RAPORT Z KONSULTACJI Z SPOŁECZNYCH INSTYTUCJI

Urząd Gminy Dopiewo

Budowy progów zwalniających na ul. Szarotkowej w Skórzewie

Raport przedstawia wyniki za okres
28.02.2025 - 14.03.2025

Próg 1

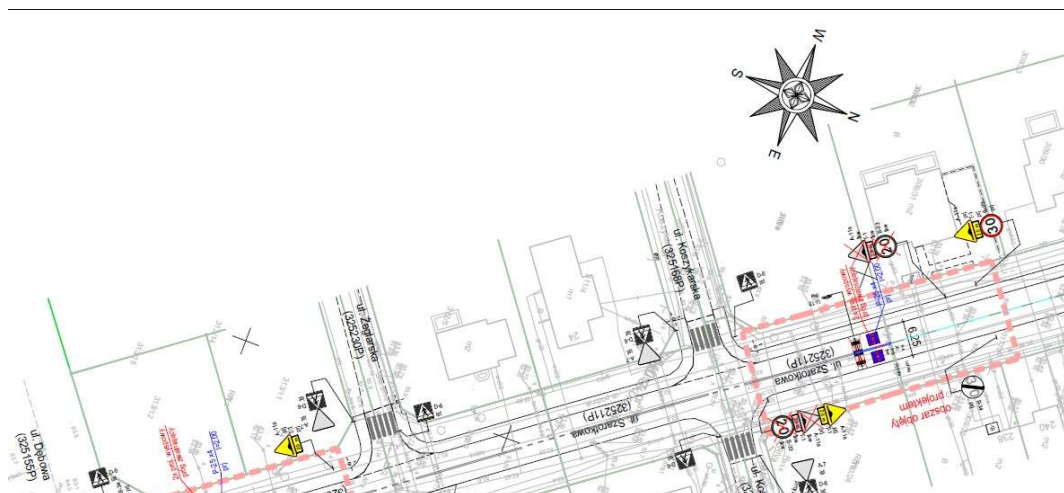
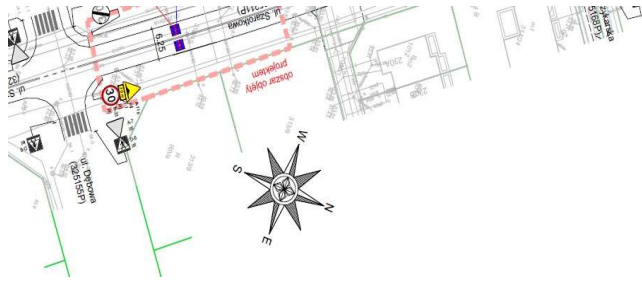
Próg nr 1 został przesunięty bardzo niefortunnie. W nowym miejscu jest obok działek niezamieszkałych a długi odcinek do progów nr 2 stwarza ryzyko rozpędzenia się samochodów czyli de facto nie spełnia swojego zadania. Wskazany jest powrót do poprzedniej lokalizacji progów nr 1. Dotyczy to również znaku drogowego ograniczenia prędkości - te same argumenty.

Progi zostały rozmieszczone w miarę równych odległościach oraz został usytuowany dodatkowy próg w okolicy ul. Żeglarskiej. Rozważymy wprowadzenie dodatkowego oznakowania na jednej z Komisji Bezpieczeństwa (Komisja Budżetu, Finansów, Inwestycji, Porządku Publicznego i Ochrony Przeciwpowodziowej).

Próg
2 i 3

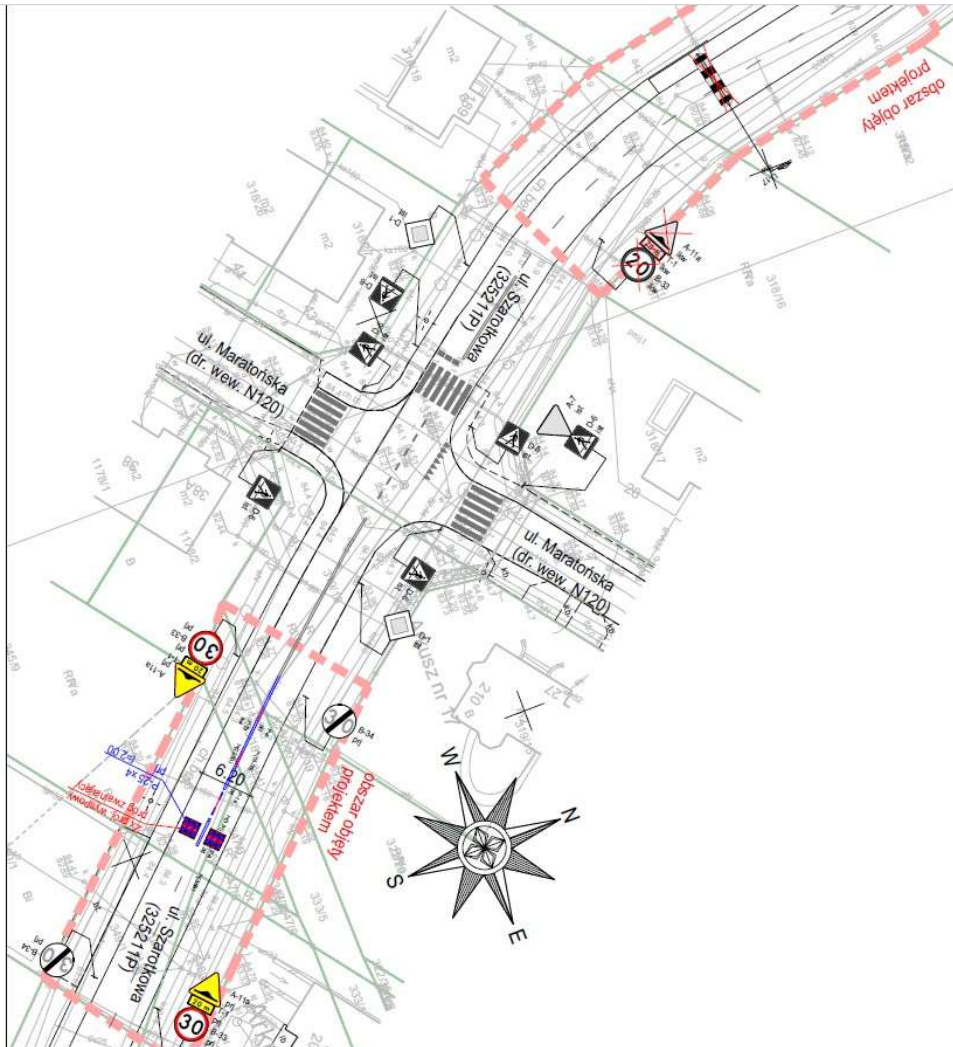
Próg numer 2 powinien być demontowalny. Celem powinna być zmiana w projekcie budowy ulicy Koszykarskiej i wykonanie wyniesionego skrzyżowania Szarotkowej z Koszykarską z wyniesionym przejściem dla pieszych. Próg numer 4 nie zabezpieczy przejścia dla pieszych z obu kierunków, dlatego powinien być zastąpiony przez wyniesione skrzyżowanie Szarotkowej z Maratońską wraz z wyniesionym przejściem dla pieszych.

Projekt zakłada wymianę istniejących progów podrzutowych U-17 na progi wyspowe oraz usytuowanie dodatkowego progu w okolicy ul. Żeglarskiej. Rozważymy zaproponowane rozwiązanie w ramach dokumentacji projektowej ul. Maratońskiej i Koszykarskiej.
